Autorité environnementale

**Avis délibéré de l’Autorité environnementale
sur la renaturation des berges de l’Yerres à
Villeneuve-Saint-Georges et mise en
compatibilité du plan local d’urbanisme (94)**

n°Ae : 2022-81

Avis délibéré n° 2022-81 adopté lors de la séance du 8 décembre 2022

Figure 2 : Zonage réglementaire au PPRI de la Marne et de la Seine (à gauche), périmètre du projet et phasage (à droite) (Source : dossier)

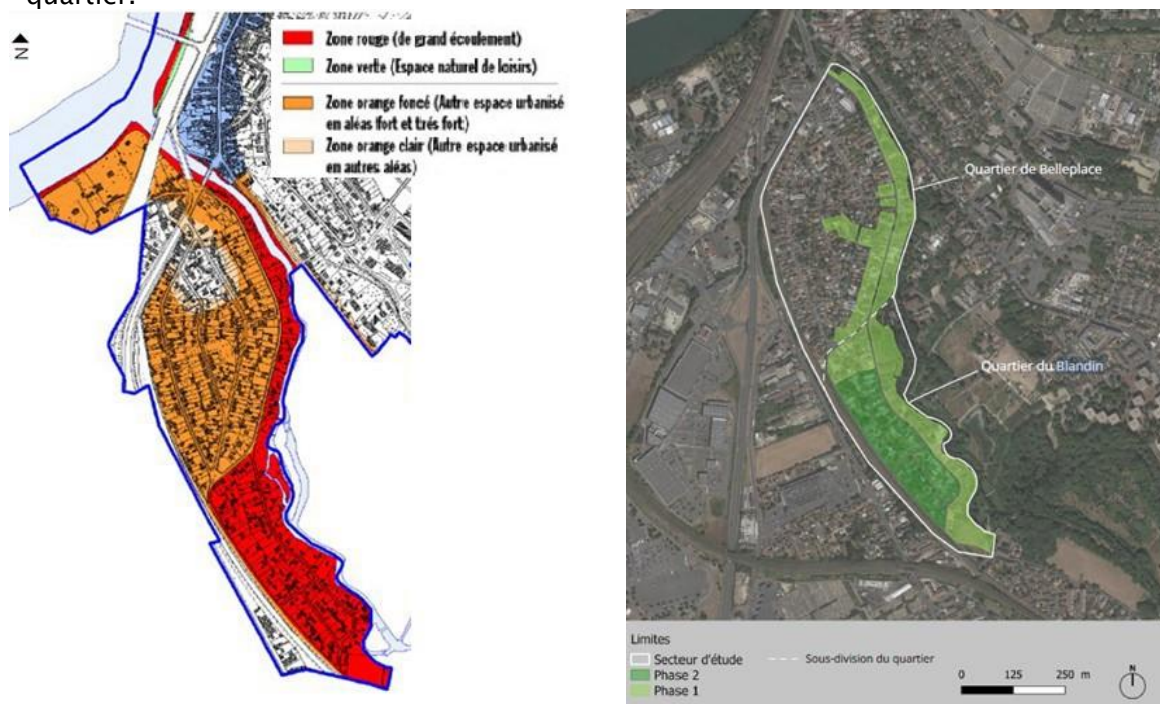
Le périmètre du projet comprend uniquement la rive gauche de l'Yerres et une partie de la presqu'île se trouvant au niveau du moulin de Villeneuve-Saint-Georges. Sa partie sur la rive droite de l'Yerres est en partie occupée par le parc du Moulin à Crosnes mais également par des habitations pour lesquelles les problématiques d'inondation et d'artificialisation des berges ne sont pas présentées.

L'Ae recommande de justifier les raisons ayant conduit à ne pas inclure dans le périmètre du projet les secteurs de la rive droite de l'Yerres inscrits en zones rouge et orange du PPRI.

Figure 9 : Cartographie des milieux (à gauche) et des parties accessibles et préservées (à droite) (Source : dossier)

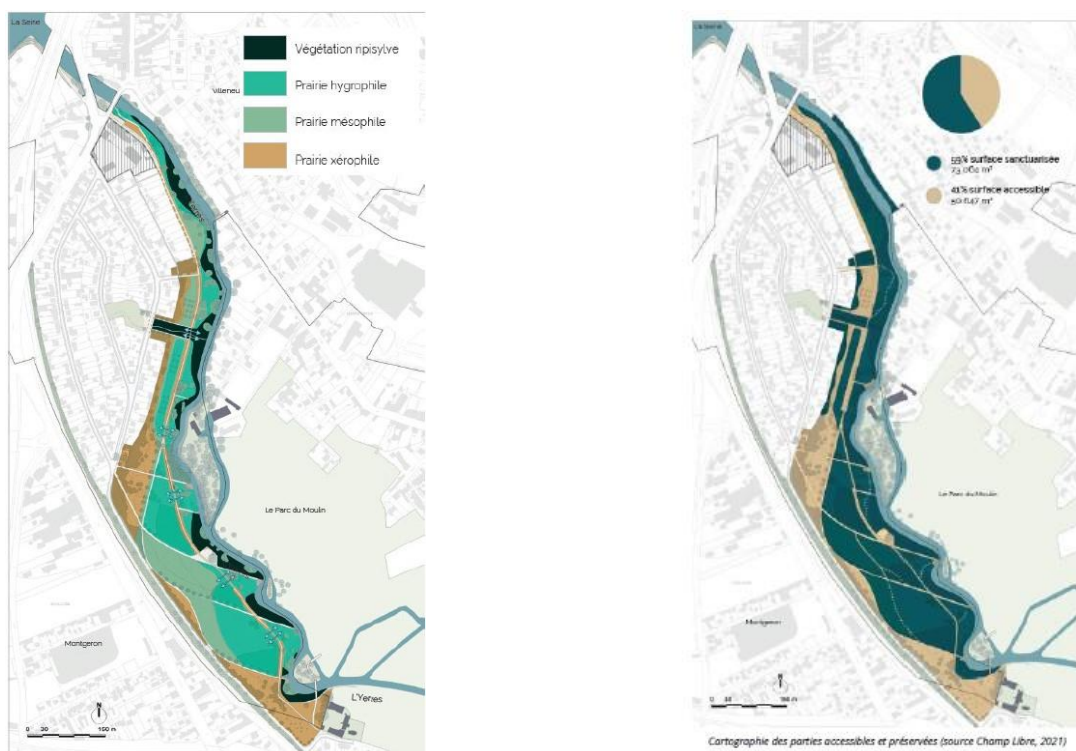
Le dossier ne présente pas les moyens mis en œuvre pour assurer sur le long terme l'absence de fréquentation des milieux sanctuarisés par les visiteurs et donc de dérangement des espèces.

Figure 10 : Effet du projet sur les hauteurs de crue pour une crue de type 2018 (Source : dossier)

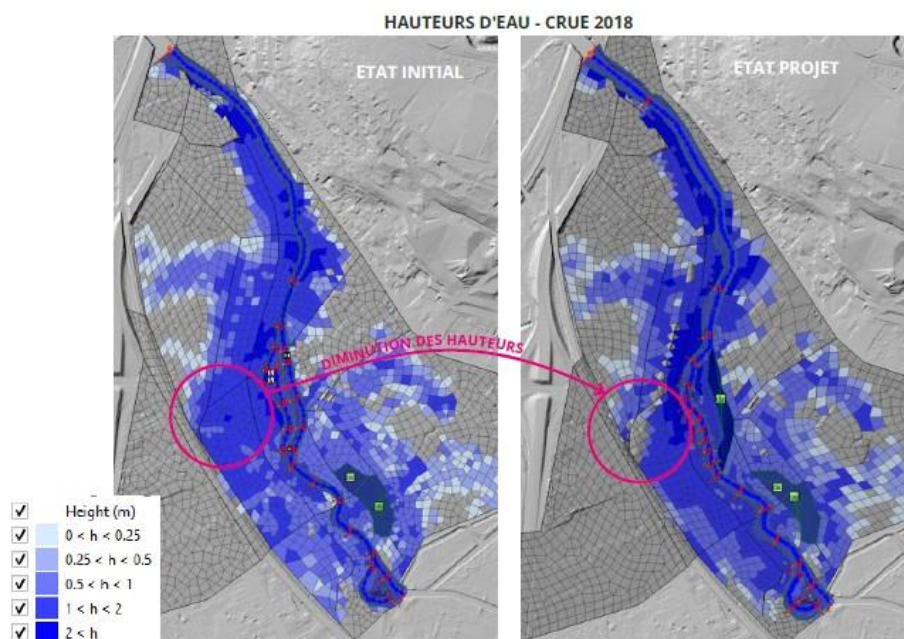
Il est par ailleurs fait mention des merlons prévus dans le cadre du projet. Ceux-ci sont parfois présentés comme des merlons « de protection du quartier aux submersions lors des épisodes de crue » ou des « merlons paysagers [ne jouant] pas un rôle déterminant dans la protection des crues décennales ». Il a été indiqué aux rapporteurs lors de leur visite que des aménagements complémentaires seraient envisagés afin de combler les espaces entre les différents merlons lors des épisodes de crue. Il conviendrait de fournir des informations complémentaires afin d'exposer l'ensemble des dispositions envisagées et de préciser dans quelle mesure ces infrastructures
